改善箇所説明

基準不適合発生箇所

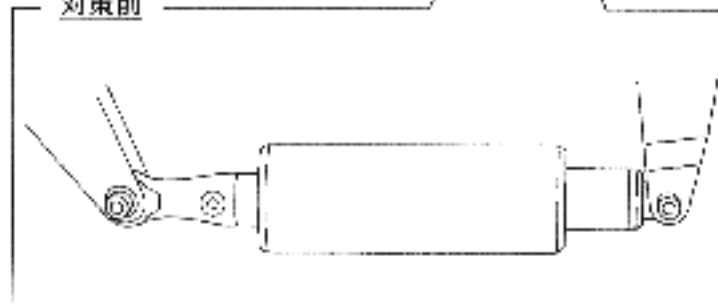
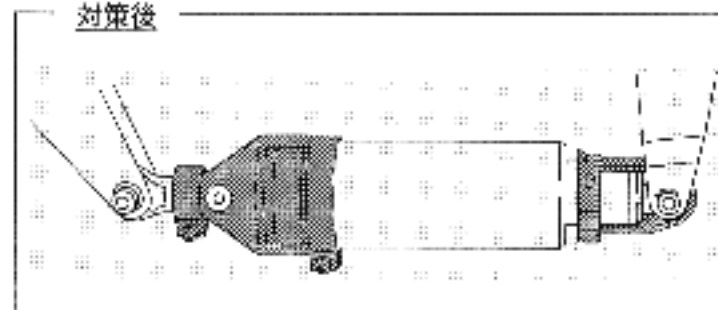
後街装置において、リアショックアブソーバの車体への取り付け部の強度が不足しているため、そのままの状態で使用を続けると、当該取り付け部に亀裂が生じ、最悪の場合、ショックアブソーバが車体から外れ、走行安定性が損なわれるおそれがある。

全車同、リアショックアブソーバに補強ブラケット（図中  部）を取り付ける。
なお、取り付け部に亀裂があるものは新品に交換し、補強ブラケットを取り付ける。

対策品は従来品に対し、当該リアショックアブソーバ前後の車体取り付け部に補強ブラケットが装着されている。
